ZNAK SPRAWY: IG.ZP.271.8.2020.

Przebudowa z rozbudową budynku szkoły podstawowej o salę gimnastyczną w Kamienicy Szlacheckiej

**Wyjaśnienia nr 1 treści SIWZ  
Modyfikacja treści SIWZ**

**Poniżej przykładowa konstrukcja podłogi jako wzorzec:**

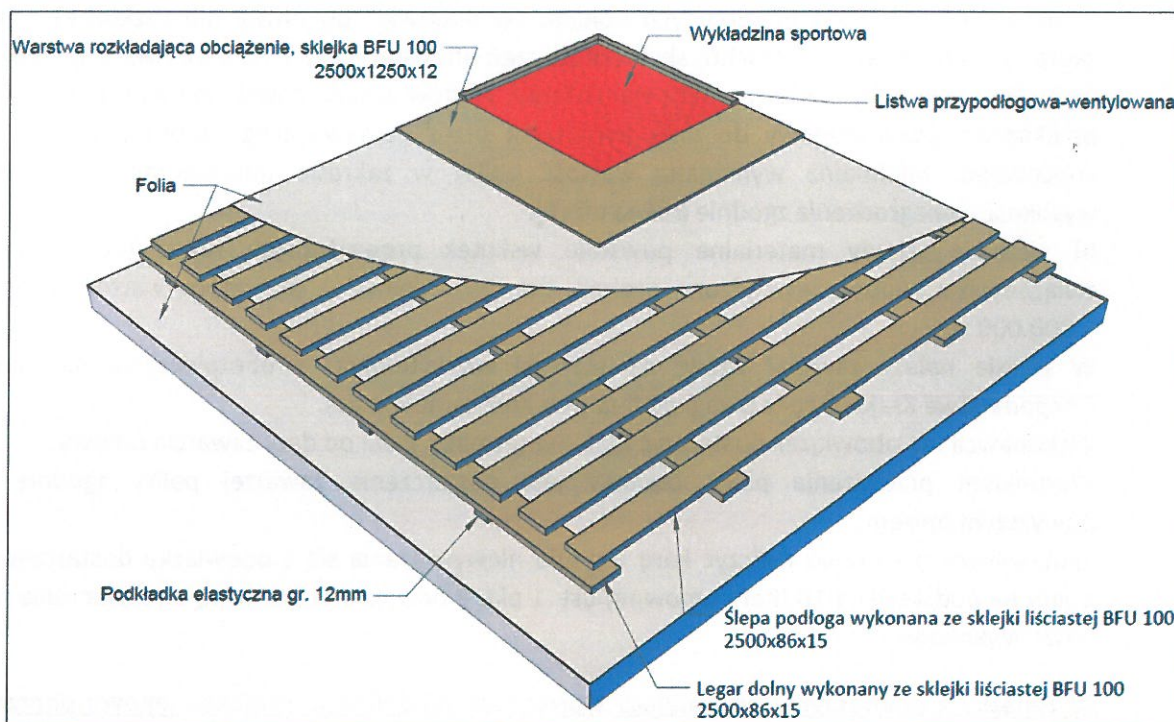
**Uwaga: Zamawiający zmienia Opis przedmiotu zamówienia poprzez zmianę rodzaju podłogi sportowej. Zamawiający rezygnuje z podłogi drewnianej. W cenie należy ująć posadzkę sportową PCV wg opisu poniżej.**

**II. W zakresie opisu przedmiotu zamówienia Zamawiający wprowadza następującą modyfikację:** Zamawiający wymaga wykonania posadzki Sali o konstrukcji punktowo i

powierzchniowo elastycznej z wykładziną sportową PCV gr. minimum 7 mm. Konstrukcja ze sklejki, podwójnie legarowanej na podkładkach elastycznych.

1. podłoże betonowe
2. warstwa folii izolacyjnej stabilizująca wilgoć
3. podkładka sprężysta gr.12mm
4. ruszt podłużny ze sklejki BFU 100 o wymiarach 15 x 85 mm, ułożony w rozstawie osiowym co 418 mm
5. ruszt poprzeczny ze sklejki BFU 100 o wymiarach 15 x 85 mm, ułożony w rozstawie osiowym co 138 mm
6. warstwa sklejki BFU 100 gr. 12mm
7. nawierzchnia sportowa, wykładzina sportowa PVC gr. min. 7 mm
8. listwa wentylacyjna

- Grubość całkowita min. 7 mm
- Szerokość rolki min. 1,5m
- Warstwa wierzchnia ( PCV) grubość min. 2 mm
- Klasyfikacja ogniowa- min. Cfl s1 (wg. EN 13 501-1)
- Łączona za pomocą sznura o gr. 5 mm (spawanie metodą obróbki termicznej)
- Amortyzacja uderzeń:  $\geq 25\%$
- Odkształcenie pionowe:  $\leq 5$  mm
- Zachowanie się piłki po odbiciu pionowym  $\geq 90\%$
- Tarcie 80-110
- Odporność na wgłębienie  $<0,5$  mm

Uwaga: Wykonawca może zaproponować system legarowany w innych rozstawach, pod warunkiem, że jest w całości wykonany ze sklejki liściastej (BFU100) oraz posiada pełną zgodnością z normą EN14904.
